호안시설물 설계반영 보고
(도림교 확장공사)

서울시도시기반시설본부
(토 목 부)

(도림교 확장공사)

○ 호안시설물 철거 및 복구 현황

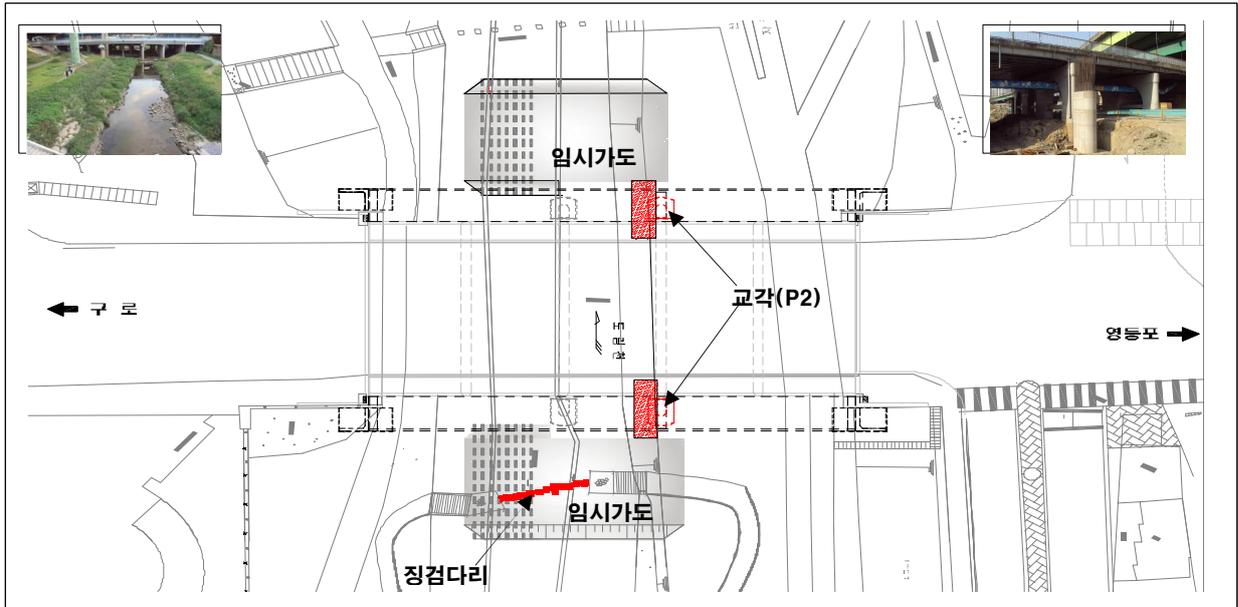
- 도림교 상하류에 신설되는 보도교의 교각(P2) 시공구간에 저촉되는 기존 도림천 둔치 조경석 철거 후 원상 복구 및 교량 상부 거더 시공을 위한 임시 가도 설치구간에 저촉되는 징검다리 철거 후 원상 복구 물량이 설계에 누락되었으므로 설계변경시 반영하는 것이 타당하다고 사료됨.

- 규 모 : 조경석 철거 및 복구 (교각 2개소, A=119m²)

징검다리 철거 및 복구 13EA

○ 상기와 같이 도림교 상하류에 보도교 신설에 따른 조경석 및 징검다리의 임시 철거 및 복구 물량이 누락되었으므로 설계변경시 반영하고자 합니다.
